Inwestycja: Budowa Systemu „Parkuj i Jedź” we Wrocławiu
- Etap I

Obiekt: Parking „Parkuj i Jedź” w rejonie pętli komunikacji miejskiej
Oporów

Tom: 1/D/DOR

Dotyczy: Budowy parkingu „Parkuj i Jedź” w rejonie pętli komunikacji miejskiej Oporów.

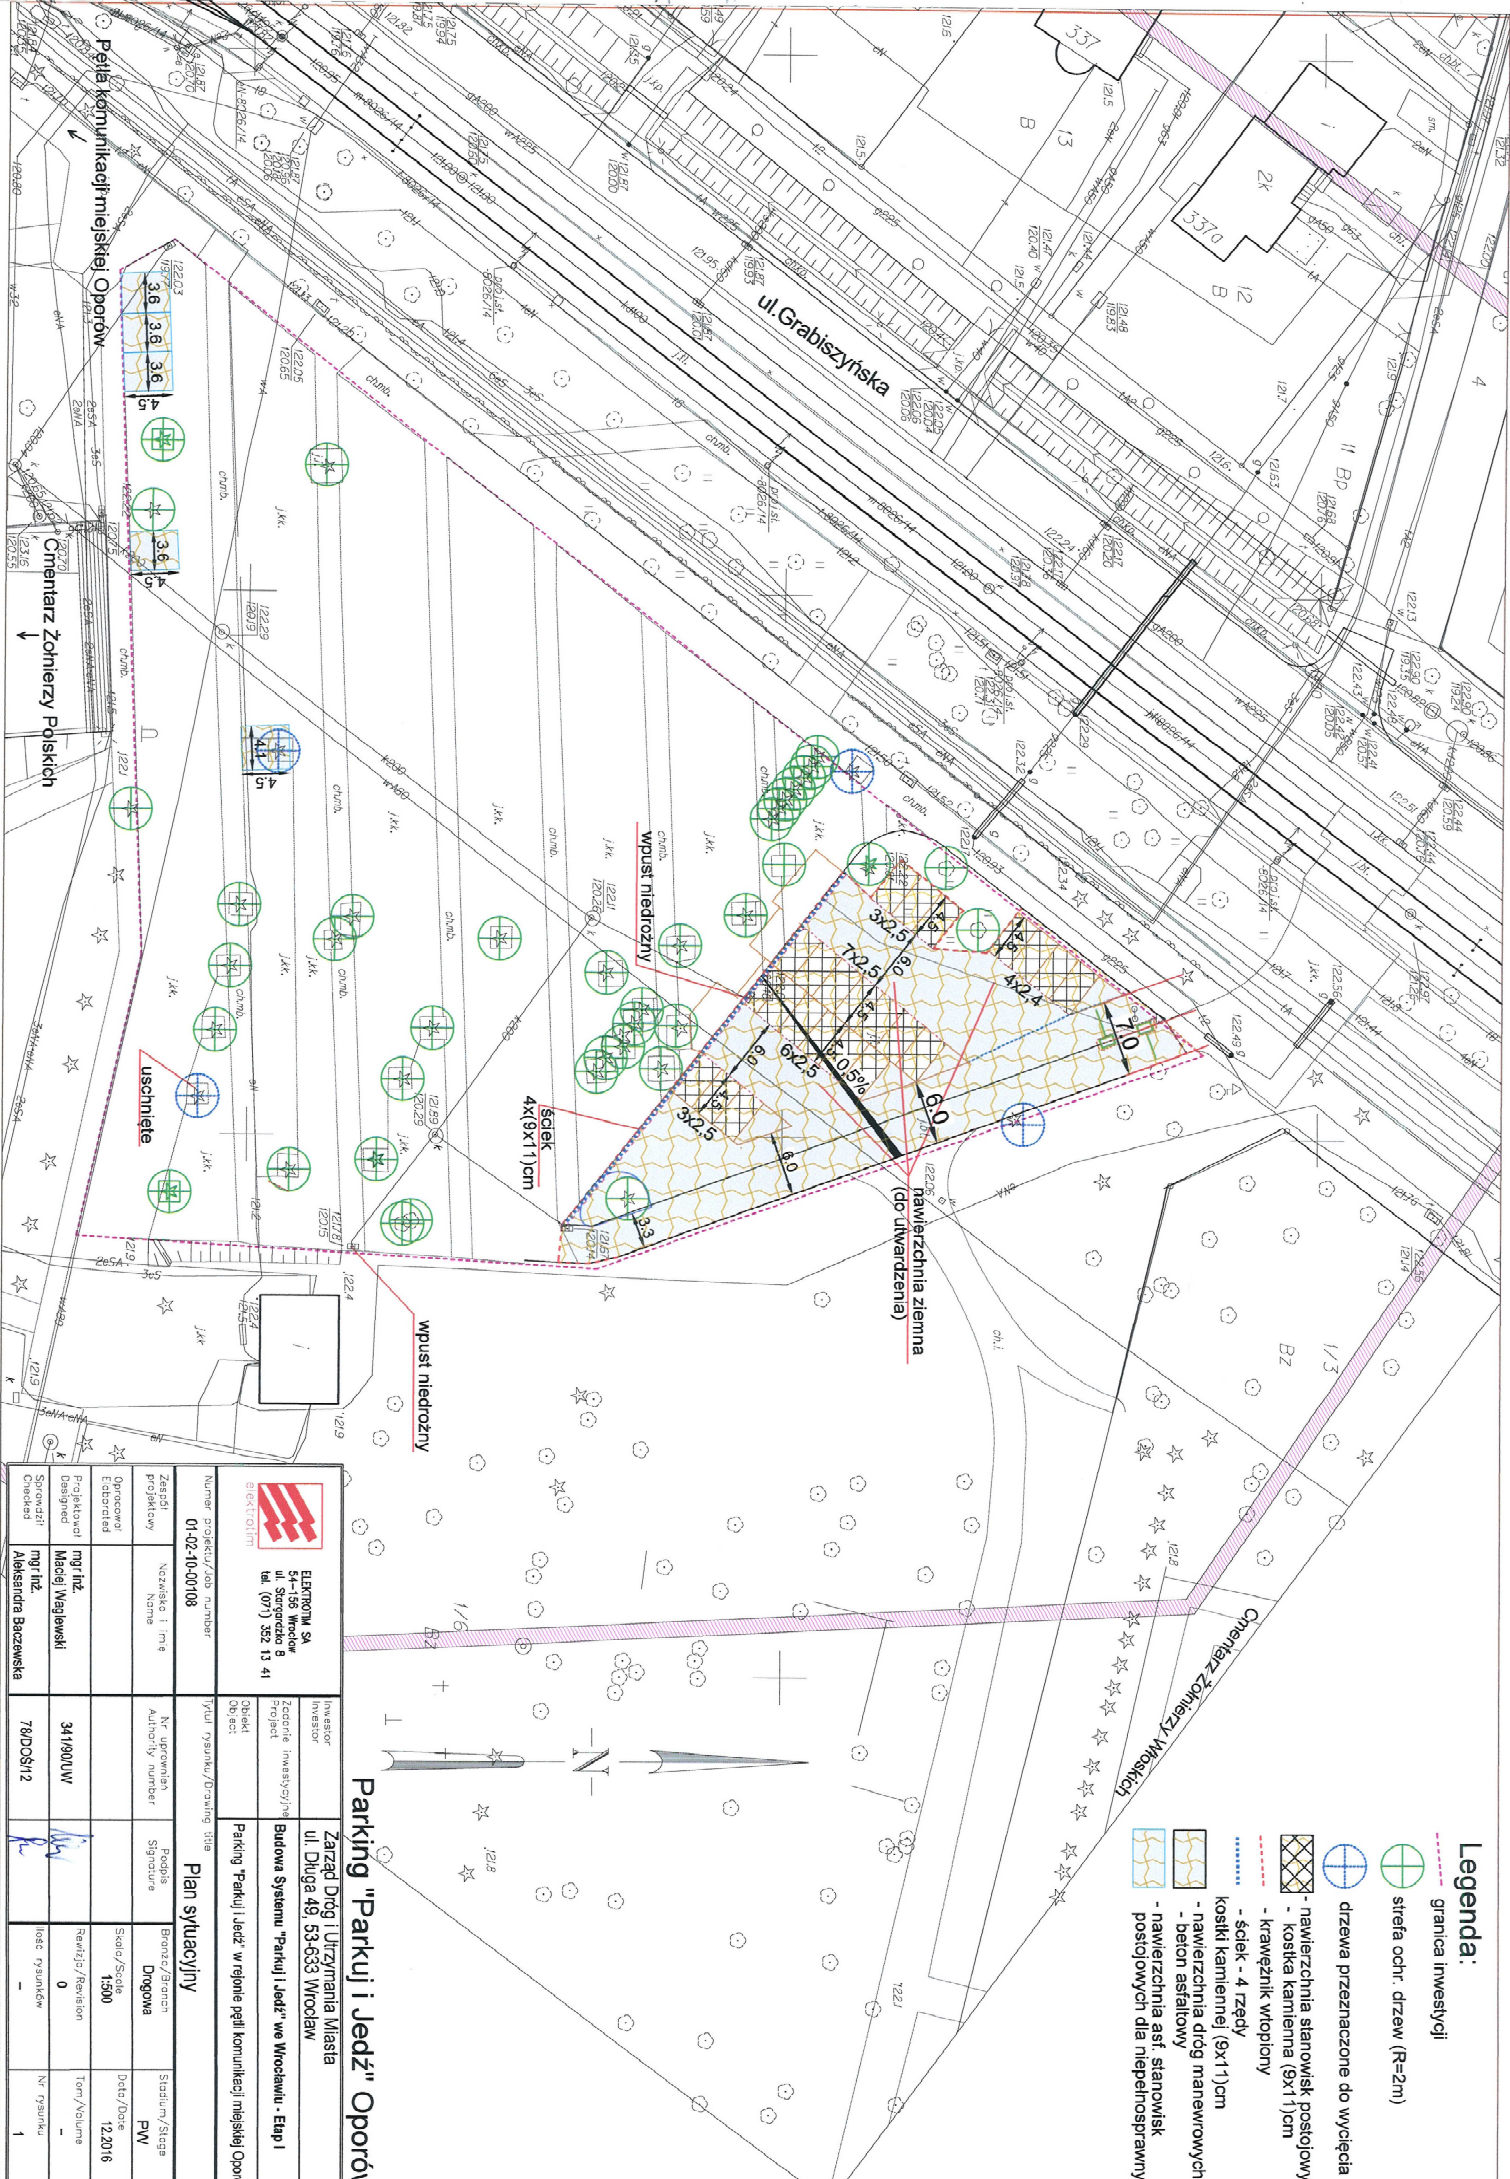
1. Na planie sytuacyjnym wrysować projektowany ściek oraz spadki poprzeczne.
2. Na przekroju poprzecznym wrysować projektowany ściek wraz z ławą.
3. Ściek zaprojektować z czterech rzędów nowej kostki granitowej 9/11 cm.

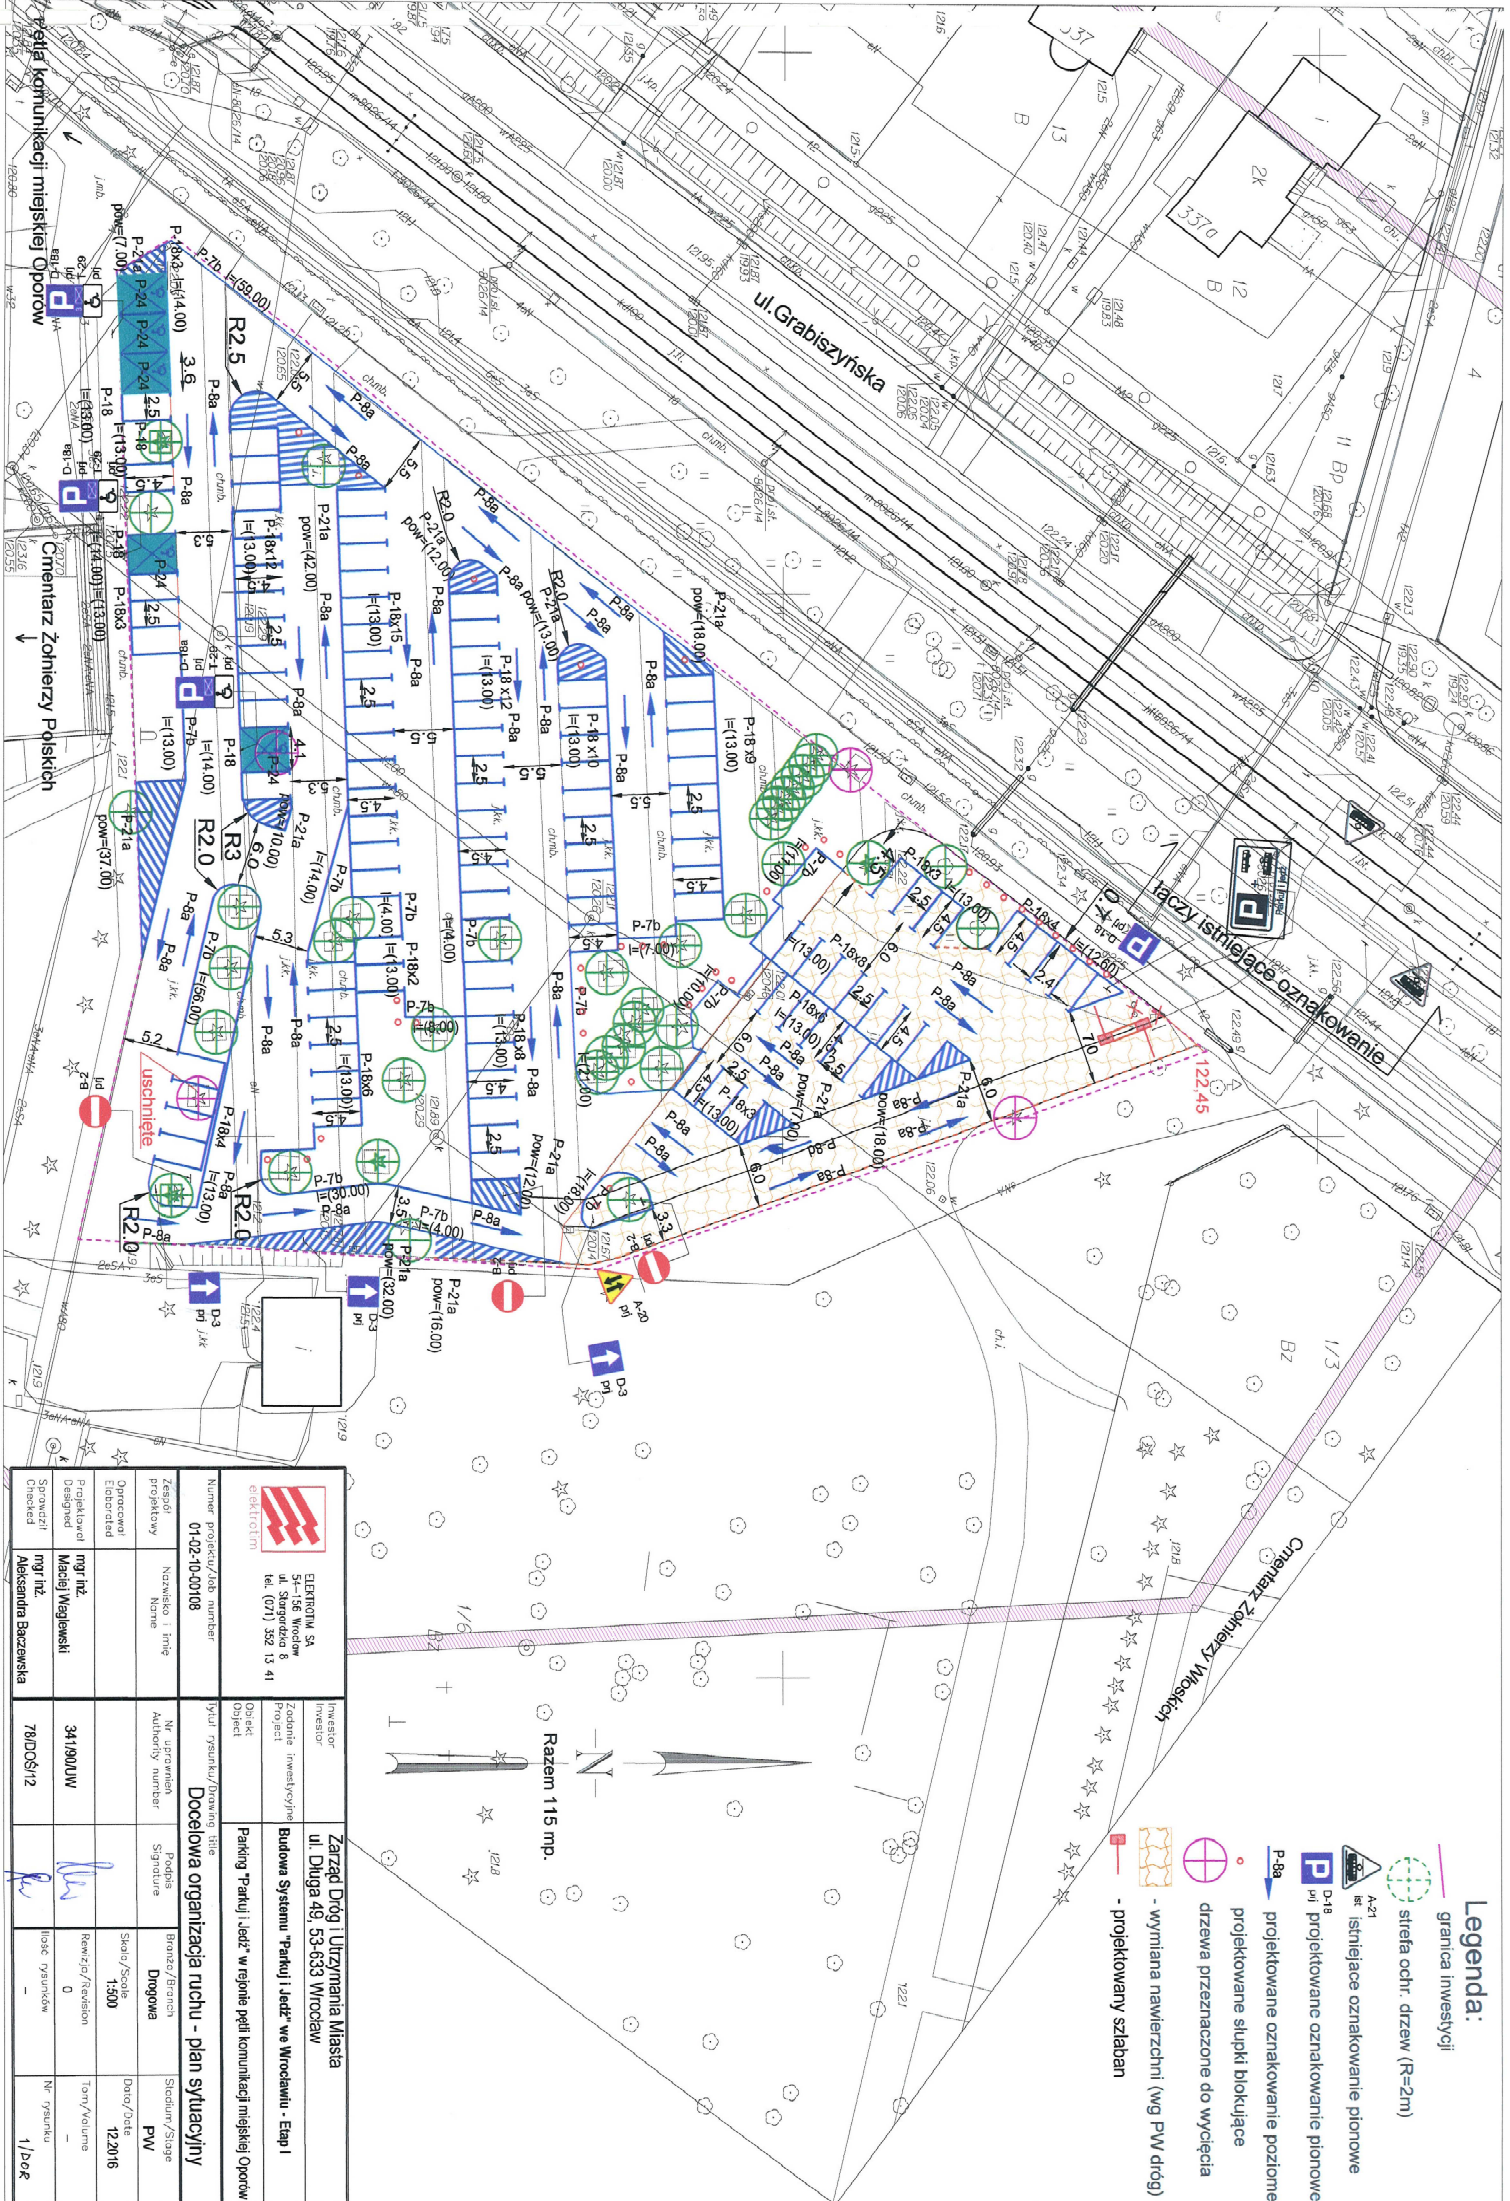
1. Przed rozjazdem na projektowanej nawierzchni parkingu w miejsce strzałki P-8a zaprojektować P-8d (trzeci komplet strzałek).
2. Nawierzchnia pod miejsca postojowe dla niepełnosprawnych powinna być bitumiczna ze względu na konieczność wykonania trwałego i czytelnego oznakowania.
